COMUNICACIÓN
ACTO ADMINISTRATIVO

Referencia: Expediente: LAM5678
Asunto: Comunicación Resolución No. 00391 del 20/03/2018

AUTORIDAD NACIONAL
DE LICENCIAS AMBIENTALES

Figura 2.5 Áreas de Influencia Indirecta y Directa Físico-biótica del proyecto

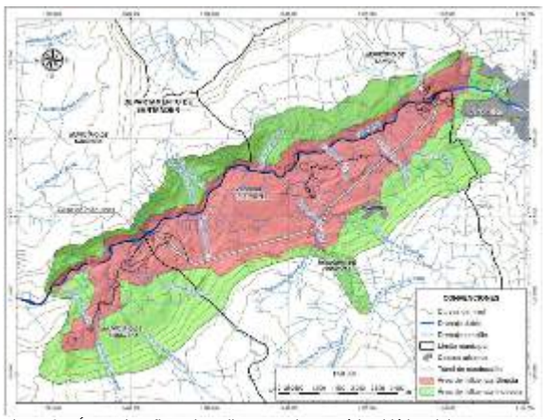
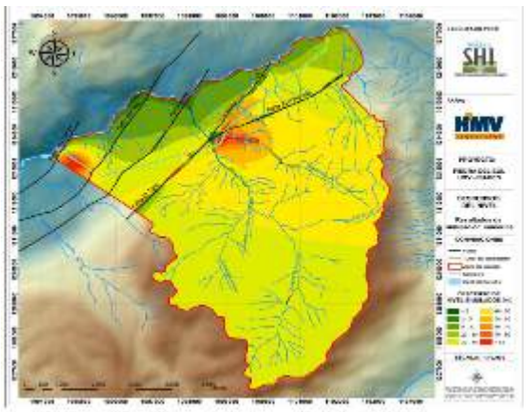
Además, una comparación entre la Figura 2.5 Áreas de Influencia Indirecta y Directa Físico-biótica del proyecto, presentado por la empresa en el capítulo 2, página 8 y la Figura 3.54 Zona de posible afectación del túnel de conducción. Escenario A (capitulo 3, página 139), muestra una incoherencia entre lo planteado como áreas de afectación en lo que respecta al recurso hídrico subterráneo. Se evidencia un análisis aislado y parcializado, excluyendo al casco urbano de Pinchote y la cuenca hidrológica de la quebrada La Pinchota del Área de Influencia Directa - AID, siendo estas, las áreas de mayor afectación por abatimiento de los niveles simulados.

Por lo anterior esta Autoridad considera que la metodología utilizada para llevar a cabo los modelos hidrogeológicos es adecuada. Sin embargo, existieron inconsistencias en la delimitación y justificación del área de influencia física del proyecto. En consecuencia, esta autoridad ratifica lo expuesto en la Resolución objeto de alzada.

Figura 1 Localización de Áreas de importancia para la Conservación de aves en al área de influencia del Proyecto Hidroeléctrico
Fuente: SIG ANLA.01/02/2018,

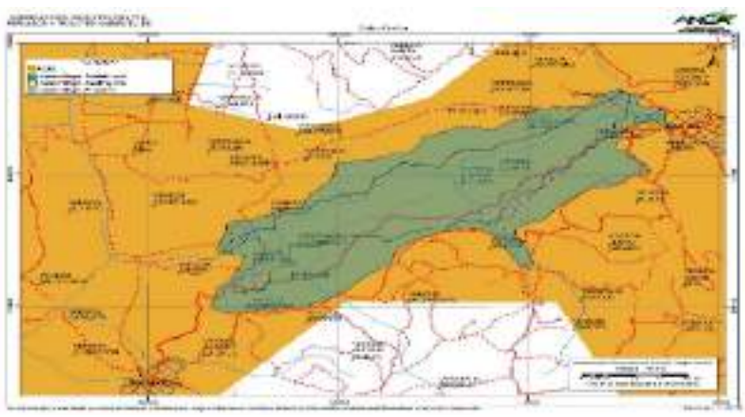
De igual manera, no se presenta argumentos técnicos y ambientales asociados a los elementos señalados en el capítulo de caracterización del medio biótico que permitieran ser usados de herramienta argumentativa para esta definición, más aún si se considera que unos de los grupos faunísticos más afectados están relacionados a los ecosistemas acuáticos, uno de varios elementos que no se analiza para la definición del área de influencia.

Por lo anterior, es dable señalar que la sociedad ISAGEN S.A. E.S.P no realizó un análisis que permita esclarecer cuales fueron los elementos técnicos que dan soporte a la definición del área de influencia, por lo que se considera que no da cumplimiento a lo establecido en el numeral 2.3 del artículo primero del Auto 2766 del 03 de septiembre del 2012, en relación a justificar técnicamente la determinación de la definición del Área Influencia Indirecta -AII del proyecto desde los componentes (…) y biótico (…), por tanto, esta Autoridad se reitera que el Área de Influencia del Proyecto no fue delimitada conforme a los Términos de Referencia HE-TER-1-01 ni de acuerdo a lo solicitado en el Auto 2766 del 2012.

Aunado a lo anterior, la ausencia de información en la caracterización biótica relacionada en las Áreas de Importancia para la Conservación de Aves – AICA, teniendo en cuenta que toda el área de influencia del proyecto se encuentra sobrepuesta al AICA CO074 (Bosques Secos del Valle del Río Chicamocha), establecida desde el 2008 y cuyo principal objetivo es determinar el estatus, la distribución y los requerimientos ecológicos de dos especies de aves endémicas del cañón del Chicamocha y críticamente amenazadas: el Cucarachero de Nicéforo (Thryothorus nicefori) y el Colibrí Ventricastaño (Amazilia castaneiventris)4, información de carácter relevante para el análisis de la caracterización y contenido del Estudio de Impacto Ambiental-EIA. También para dicha área se establecen endemismos a nivel de especie y subespecie, como el de Ortalis columbiana, Myiarchus apicalis, Momotus

Figura 2.5 Áreas de Influencia Indirecta y Directa Físico-biótica del proyecto.

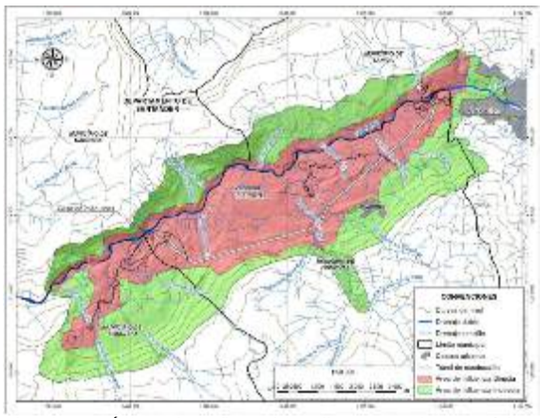
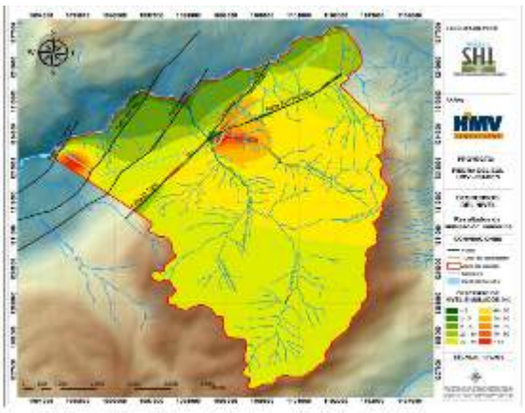
Para el componente hidrogeológico, no se estimó las extensiones en espacio, ni el tiempo de los impactos por la construcción del túnel, el tipo y la intensidad de abatimiento del recurso hídrico subterráneo, durante las distintas fases del proyecto, a partir del radio del cono de abatimiento generado por la construcción del túnel de 9,09 km.

Una comparación entre la Figura 2.5 Áreas de Influencia Indirecta y Directa Físico-biótica del proyecto, presentado por la empresa en el capítulo 2, página 8 y la Figura 3.54 *Zona de posible afectación del túnel de conducción. Escenario A* (capitulo 3, página 139), muestra una incoherencia entre lo planteado como áreas de afectación en lo que respecta al recurso hídrico subterráneo. Se evidencia un análisis aislado y parcializado, excluyendo al casco urbano de Pinchote y la cuenca hidrológica de la quebrada La Pinchota del área de influencia directa, siendo estas, las áreas de mayor afectación por abatimiento de los niveles simulados.

Figura 3. Comparativo de diseños de infraestructura

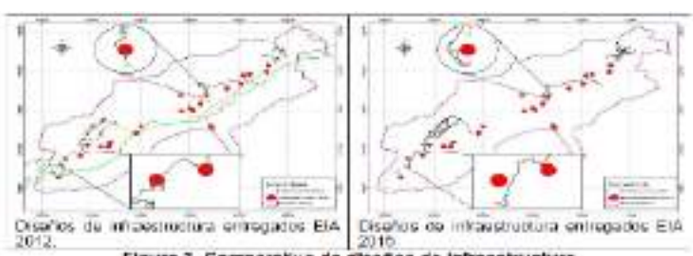
De hecho, cuando las empresas empezaron a estructurar la información solicitada en los Autos 2766 del 03 de septiembre del 2012 y 3779 del 06 de diciembre de 2012, se identificaron unos puntos de agua (manantiales) que eran potenciales de intervenirse con el trazado de algunas vías que se diseñaron y que se entregaron con el EIA radicado 4120-E1-102020 del 12 de agosto de 2011. Al advertir esta situación, el grupo ambiental encargado del EIA recomendó al grupo de ingeniería modificar el trazado de las vías, y así se hizo, diferencia que puede revisar la ANLA entre los dos estudios radicados en 2011 y 2015.

Lo anterior, demuestra como las Empresas Promotoras del Proyecto desde los diseños evitan impactos, como es en este caso la afectación de puntos de agua, precisamente por el reconocimiento de la situación delicada respecto al recurso y con el fin de evitar una afectación innecesaria (ver plano 2148-08-Cv-DW-067 del EIA con 4120-E1-102020 del 12 de agosto de 2011 y ver plano 16 "VIA A CASA DE MAQUINAS" del EIA con información adicional con radicado 2015006374-1-00 DEL 10 de febrero de 2015).

Figura 3.64 DHI para manantiales y quebradas y descensos simulados con el modelo numérico

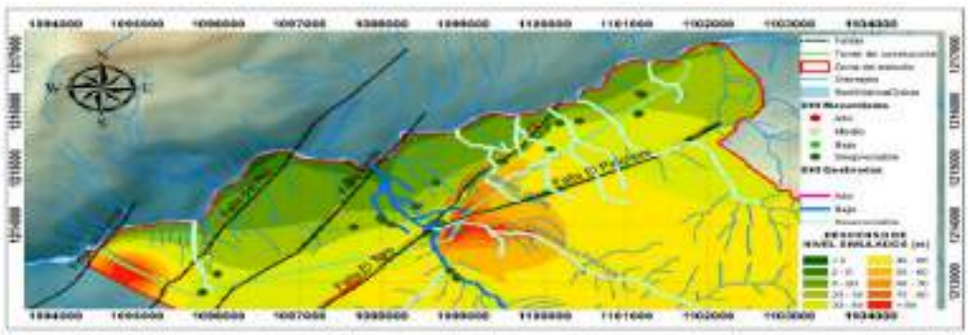
En cuanto el análisis de probabilidad de afectación de los puntos de agua subterráneos y fuentes superficiales de manera específica en el área de influencia del túnel a construir y resalta las conclusiones aportadas por la empresa de acuerdo con este análisis. En el sentido, de que se evidencia una probabilidad de afectación despreciable a los 29 manantiales identificados en la zona y baja a la quebrada La laja.

La comparación realizada en el documento (Figura 3.64; capitulo 3; página 156) y en el cual resalta la coherencia relativa entre el modelamiento numérico y el DHI, generando una alerta de monitoreo en la quebrada La Laja. Sin embargo, se evidencia ciertas incongruencias en el análisis comparativo. Por ejemplo: para la modelación matemática la mayor afectación por el abatimiento de niveles en la zona, se encuentra localizada en la confluencia de los sistemas de fallas de El Toro y El Pinchote, siendo la Quebrada La Pinchota, el drenaje con mayor afectación, mientras que el método DHI considera despreciable la afectación para este cuerpo de agua. Por otro lado, los manantiales se consideran de muy baja afectación (despreciable por utilizar el término propuesto) con la metodología DHI y en una zona con descensos entre 20 y 40 metros de abatimiento.

Figura 3.64 DHI para manantiales y quebradas y descensos simulados con el modelo numérico

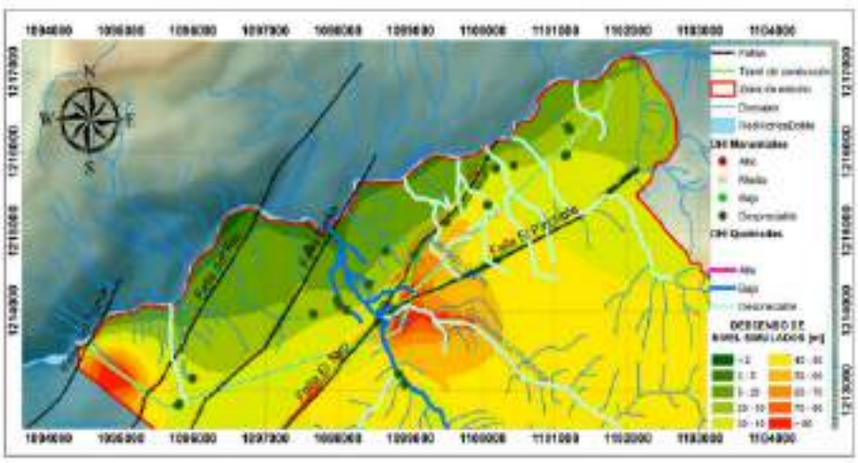
Por otro lado, los manantiales se consideran de muy baja afectación (despreciable por utilizar el término propuesto) con la metodología DHI en una zona con descensos entre 20 y 40 metros de abatimiento.

Figura 3.64 DHI para manantiales y quebradas y descensos simulados con el modelo numérico

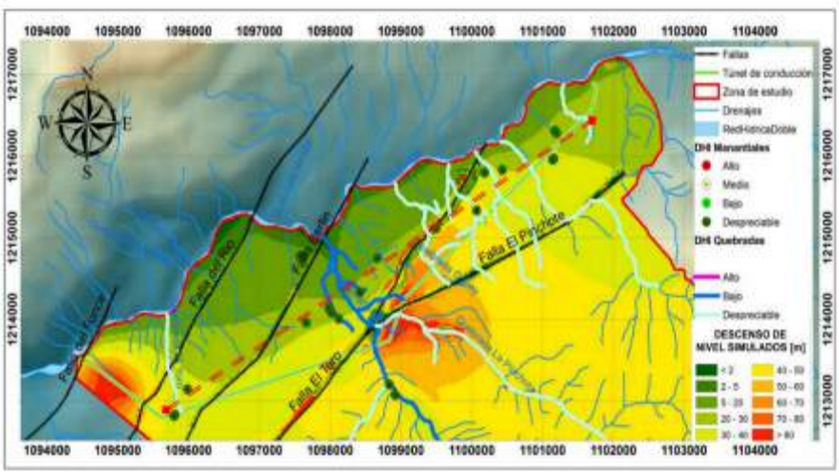
En relación con las variaciones del nivel freático la modelación numérica muestra un descenso en los niveles de 5 hasta 40 metros, sobre el corredor de descarga que conforman los manantiales inventariados y que son altamente sensibles a cualquier fluctuación por mínima que esta sea. Este impacto tendría un carácter irreversible si se tiene en cuenta la descripción presentada en el Estudio de Impacto Ambiental- EIA, por lo que su importancia estaría en crítico. Ahora bien, el análisis con el método DHI considera despreciable la afectación para los cuerpos de agua y los manantiales, por lo que la importancia de este impacto estaría como bajo a muy bajo. Razón por la cual, esta Autoridad no encuentra coherencia en los resultados presentados.

Figura 2.5 Áreas de Influencia Indirecta y Directa Físico-biótica del proyecto.

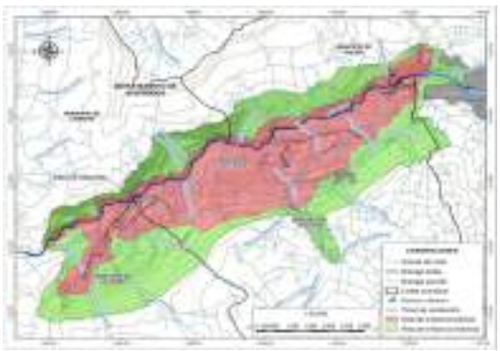
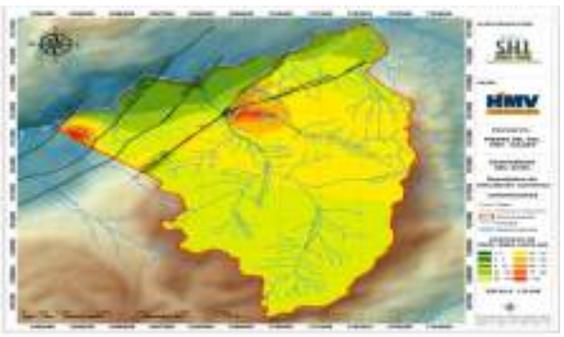
Además, una comparación entre la Figura 2.5 *Áreas de Influencia Indirecta y Directa Físico-biótica del proyecto*, presentado por la empresa en el capítulo 2, página 8 y la Figura 3.54 *Zona de posible afectación del túnel de conducción. Escenario A* (capitulo 3, página 139), muestra una incoherencia entre lo planteado como áreas de afectación en lo que respecta al recurso hídrico subterráneo. Se evidencia un análisis aislado y parcializado, excluyendo al casco urbano de Pinchote y la cuenca hidrológica de la quebrada La Pinchota del área de influencia directa, siendo estas, las áreas de mayor afectación por abatimiento de los niveles simulados.
